Abwägungs- und Beschlussvorschläge zu den Stellungnahmen der Behörden, Verbände und der sonstigen Träger öffentlicher Belange nach § 4 Abs. 1 BauGB und Beteiligung der Öffentlichkeit nach § 3 Abs. 1 BauGB

Vorhabenbezogener BP „Freiflächenphotovoltaikanlage Haslach“

Abbildung 1: Installierte Leistung PV-Freiflächenanlagen

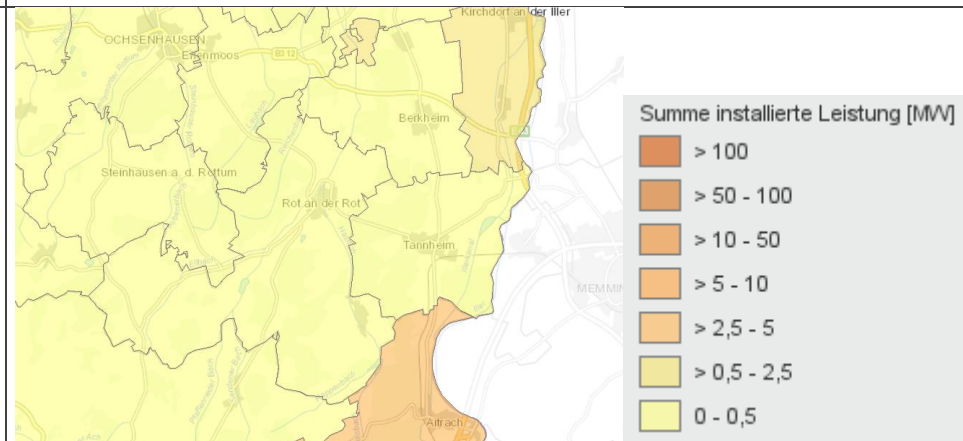
Konkurrenz um landwirtschaftliche Flächen besteht. Eine erhöhte Flächenkonkurrenz ist regelmäßig zu erwarten, wenn in der jeweiligen Region ein deutlich überdurchschnittlicher Viehbesatz sowie eine große Anzahl von Biogasanlagen vorherrschen. Der Viehbesatz der Gemeinde Rot an der Rot lag bereits im Jahr 2016 mehr als doppelt so hoch wie der Landesdurchschnitt, und im Landkreis Biberach werden mit mehr als 10 % der landesweiten elektrischen Bemessungsleistung eine erhebliche Anzahl Biogasanlagen betrieben, so dass grundsätzlich auch für die Gemeinde Rot an der Rot von einer angespannten Situation hinsichtlich der Verfügbarkeit landwirtschaftlicher Flächen auszugehen ist. Damit dürfte die Umwidmung weiterer landwirtschaftlicher Fläche sich insbesondere auf eine ordnungsgemäße und wirtschaftliche Ausbringung der anfallenden Wirtschaftsdünger zunehmend problematisch auswirken, und damit auch negative Effekte auf das allgemeine Pachtpreisniveau und die Wettbewerbsfähigkeit landwirtschaftlicher Familienbetriebe haben. Auch wenn aufgrund der wirtschaftlichen Vorzüglichkeit der Solarnutzung regelmäßig Flächeneigentümer in diesen Regionen landwirtschaftliche Flächen für entsprechende Vorhaben zur Verfügung stellen, verschärft dies für andere Flächennutzer die Situation.

Aus regional übergeordneter landwirtschaftlich fachlicher Sicht sollten Freiflächen-Solaranlagen ausschließlich in Regionen mit entsprechender allgemeiner Flächenverfügbarkeit (deutlich unterdurchschnittliches

Durch die Errichtung des Solarparks kommt es nicht zum dauerhaften Verlust der landwirtschaftlichen Nutzfläche, vorerst ist eine Nutzung für 30 Jahre geplant, danach wird die Anlage zurückgebaut. Zudem ist zwar für diese Zeit keine Ausbringung von Wirtschaftsdünger mehr möglich, eine (extensive) landwirtschaftliche Nutzung als Grünland oder als Weide für Schafe bleibt aber gewährleistet.

Da die jetzt überplante Fläche bisher durch den Flächeneigentümer selbst bewirtschaftet wurde, kommt es nicht zum Verlust bestehender Pachtflächen für lokale Landwirtschaftsbetriebe.

Abbildung 2: Eignungsklasse (Potenzialfläche), Energieatlas BW

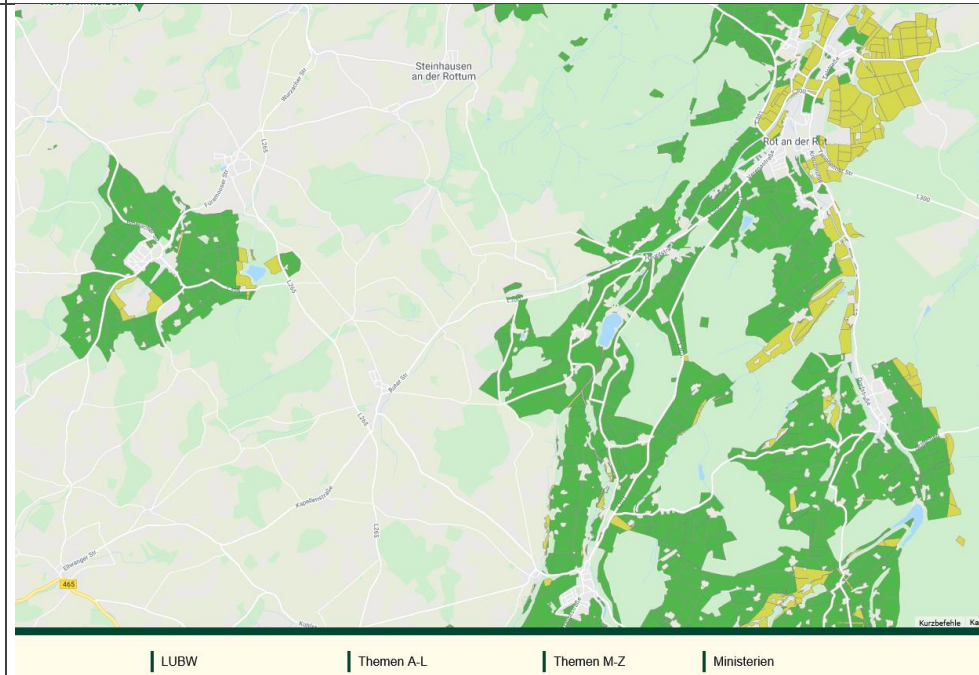
landwirtschaftlich-fachlicher Sicht grundsätzliche Bedenken gegenüber der Umwidmung zu Freiflächenphotovoltaik-Flächen.

1. Regierungspräsidium Tübingen, Ref. 21 Raumordnung, Baurecht, Denkmalschutz, Konrad-Adenauer-str. 20, 72072 Tübingen (Stellungnahme vom 29.06.2021) Identisch mit FNP	
Anregungen / Bedenken / Hinweise	Abwägungsvorschlag
<p>Pachtpreisniveau) realisiert werden, bzw. auf Flächen, die z.B. aufgrund von Lage, Zuschnitt und Bodengüte nur eingeschränkt landbauwürdig, bzw. nur von geringer agrarstruktureller Bedeutung sind. Nach den Unterlagen wurde für das Vorhaben keine allgemeine Standortsuche durchgeführt, um ggfs. entsprechende Flächen, welche agrarstrukturelle Belange weniger beeinträchtigen, zu identifizieren. Offenbar wurde der Standort ausschließlich auf seine Eignung für die geplante Solar-Nutzung hin geprüft, so dass landwirtschaftliche Belange unberücksichtigt blieben. Im Rahmen einer Abwägung sind landwirtschaftliche Belange jedoch ordnungsgemäß zu berücksichtigen.</p> <p>Da die geplanten Flächen bisher intensiv genutzt werden, eine mindestens durchschnittliche Bodengüte aufweisen und es sich um verhältnismäßig große und rationelle Bewirtschaftungseinheiten handelt, ist zunächst davon auszugehen, dass die Flächen von agrarstruktureller Bedeutung sind. Dementsprechend bestehen aus regional übergeordneter</p>	<p>Eine vertiefte alternative Standortsuche wird in der Begründung des Bebauungsplans ergänzt, um ggfs. entsprechende Flächen, welche agrarstrukturelle Belange weniger beeinträchtigen, zu identifizieren.</p> <p>Im Gemeindegebiet von Rot an der Rot stehen innerhalb vorbelasteter Gebiete, wie etwa Konversionsflächen, zurzeit keine Flächen zur Verfügung. Im Gemeindegebiet von Rot verlaufen keine Bandinfrastrukturen wie Autobahnen, vierspurige Bundesstraßen oder Bahnlinien. Auch regionalplanerische Vorgaben wie Vorbehaltsgebiete für Photovoltaikanlagen gibt es im Gemeindegebiet nicht.</p> <p>Die meisten Ackerflächen im Gemeindegebiet liegen laut Gebietskulisse der LUBW (abrufbar unter https://udo.lubw.baden-wuerttemberg.de) innerhalb von geeigneten Flächen mit PV-Freiflächenpotenzial innerhalb benachteiligter Gebiete und sind daher grundsätzlich für die Installation von Freiflächen-Photovoltaikanlagen geeignet. Einige Flächen, hauptsächlich nordöstlich des Hauptortes, sind als bedingt geeignet dargestellt. Diese liegen innerhalb des Landschaftsschutzgebietes Iller-Rottal (vgl. nachfolgende Abbildung).</p>

Flächen mit anderen Schutzgebietsausweisungen, wie FFH- oder Waldschutzgebieten, amtlich kartierten Biotopen oder sonstigen naturschutzfachlich wertvollen Flächen können von der Standortsuche vollständig ausgeschlossen werden.
